LAUDO TÉCNICO
BALSA – PALMEIRINHA
Prefeitura Municipal de Cruz Machado - PR

11 DE DEZEMBRO DE 2023

O presente documento tem como objetivo apresentar a Prefeitura de Cruz Machado-PR, um laudo técnico contendo uma série de recomendações de serviços a serem realizados na embarcação **PALMEIRINHA** durante estadia em estaleiro e um orçamento estimativo inicial dos custos da realização de tais serviços.

Figura 10 - Alteração da posição do aparelho flutuante.

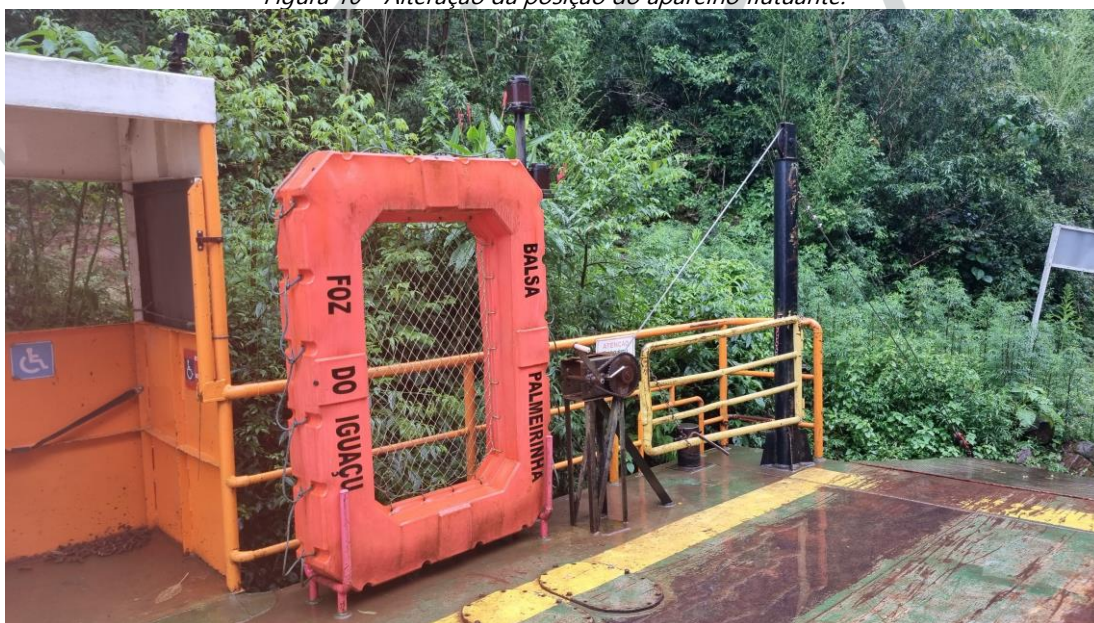
14) Base para o aparelho flutuante acima da casaria. O aparelho flutuante terá sua posição alterada, será tirado do convés principal e colocado acima do local, conforme consta no arranjo geral.

Figura 21 - Alterar dobradiças dos portões.

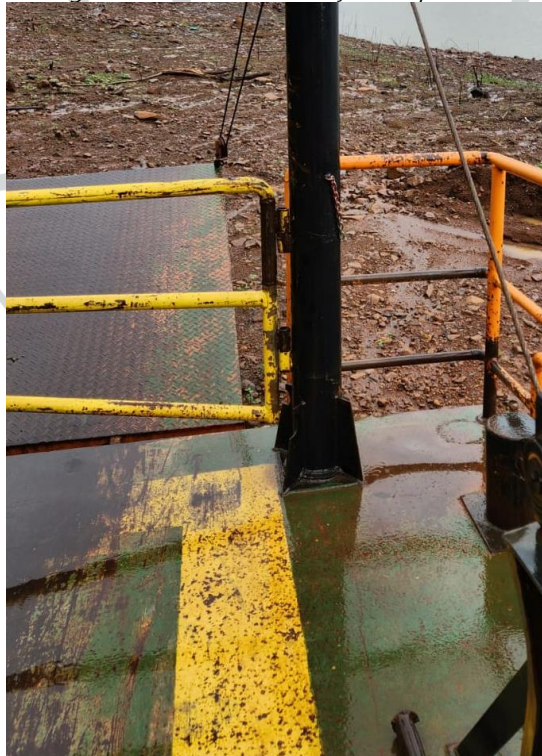
31) Trocar dobradiças dos portões e trava a fim de manter o protão rígido quando travado. As dobradiças devem ser de aço 1020. Além disso, deve-se trocar os tubos amassados do portão. Total de tubos necessários 24 m, tubo 1.1/4" SCH40.

Figura 25 - Substituir extintor

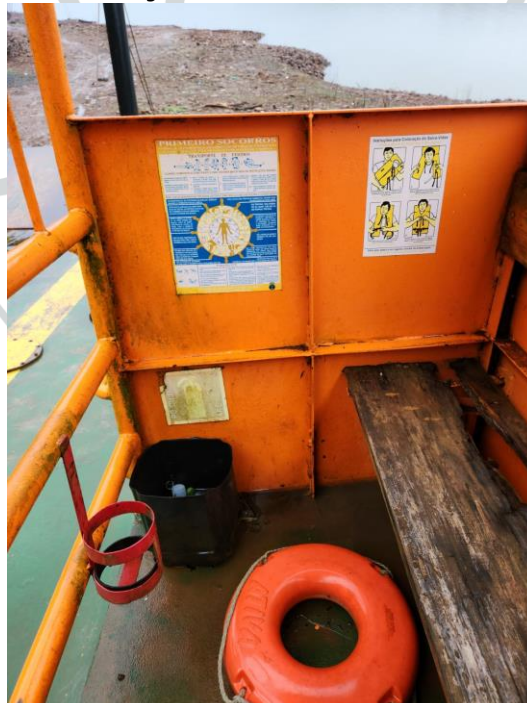
36) Substituir extintor. O extintor BC pode ser o de pó químico 4 kg.
